水素防護対策に関するBWR事業者への質問票

令和4年3月25日
原子力規制庁
東京電力福島第一原子力発電所事故に関する
知見の規制への取り入れに関する作業チーム

北陸電力株式会社

志賀原子力発電所 2号機
原子炉建屋水素防護対策に関する検討状況

図 希ガス・よう素の崩壊割合（実効エネルギー×放射能）

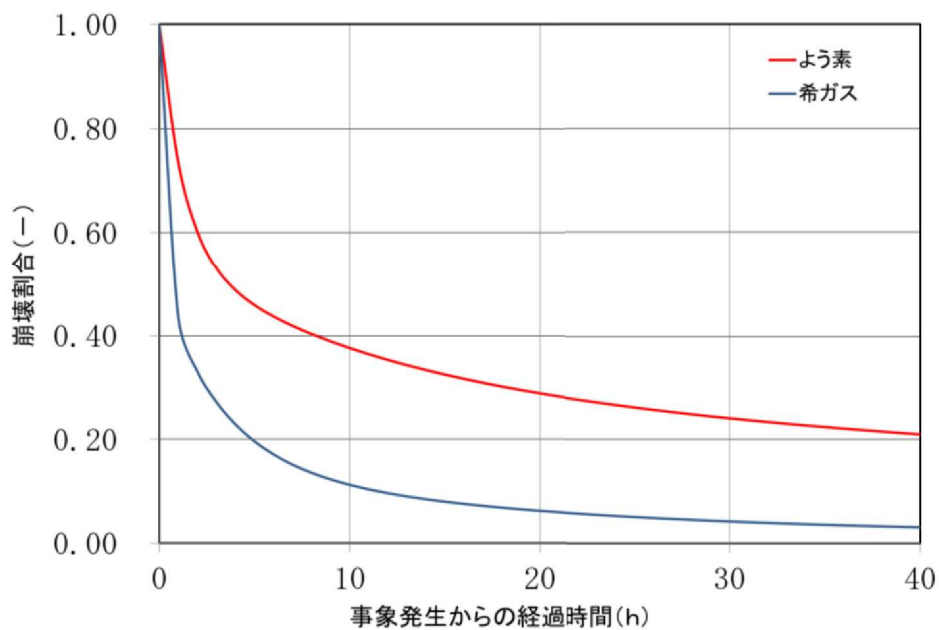
Q①-2 ベントのタイミングをどのように設定するか、その際の放射性物質（希ガス等）の放出量の想定を、格納容器破損防止の有効性評価の評価ケースとの比較で説明してください。

- ・ Q①-1に記載した格納容器ベント判断基準の水素に注目した改定は現在検討中ですが、検討に当たっては原子炉建屋水素爆発リスクを低減しつつ、公衆被ばくリスクに有意な上昇が無いよう配慮しながら検討することが重要と考えております。
- ・ また、格納容器ベントが早まった場合の放射性物質の放出量は現在持ち合わせておりませんが、参考に希ガス・よう素についてその崩壊割合（実効エネルギー×放射能）を簡易評価した結果を下図及び下表に示します。公衆被ばく線量は格納容器内の状態により変化するものの、概ね崩壊割合に依存すると考えております。
- ・ このため、格納容器破損防止対策の有効性評価よりも格納容器ベントの実施時期が早まった場合、公衆被ばく線量が増加するリスクがあります。

図 希ガス・よう素の崩壊割合（実効エネルギー×放射能）

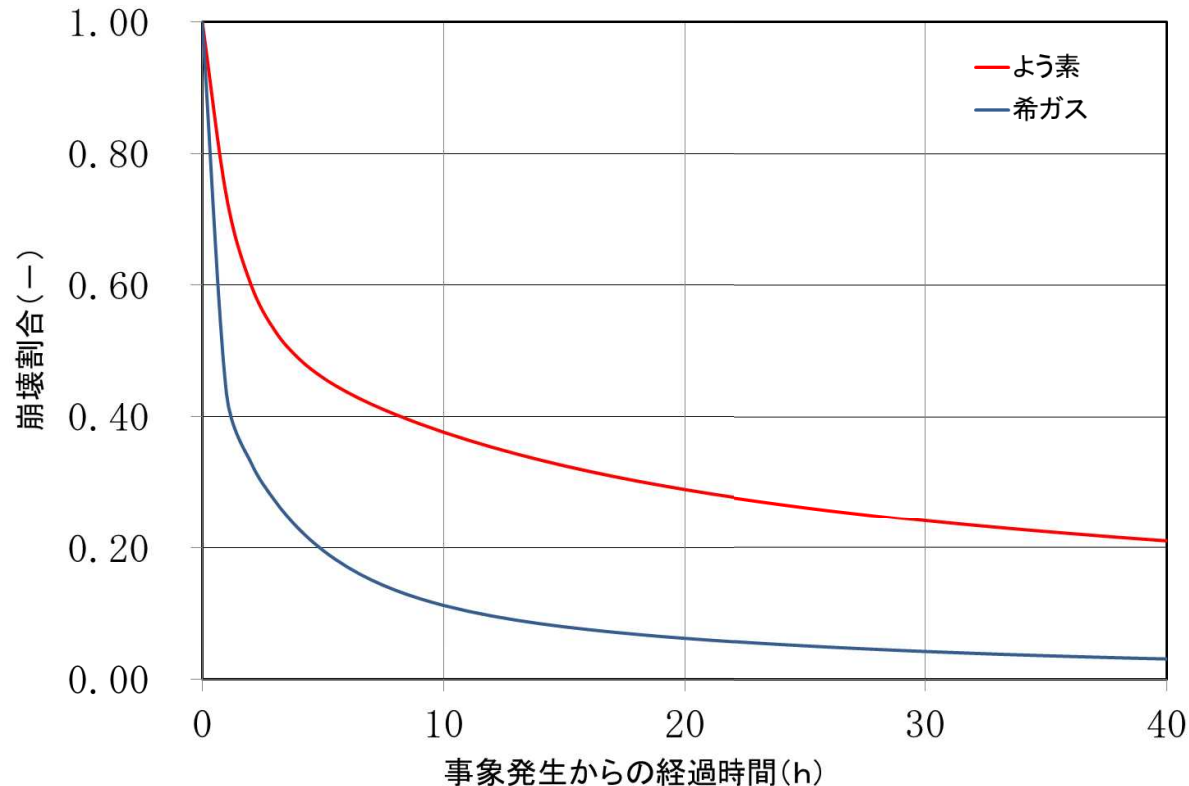
《参考》 希ガス・よう素の減衰曲線（関連Q：①－2）
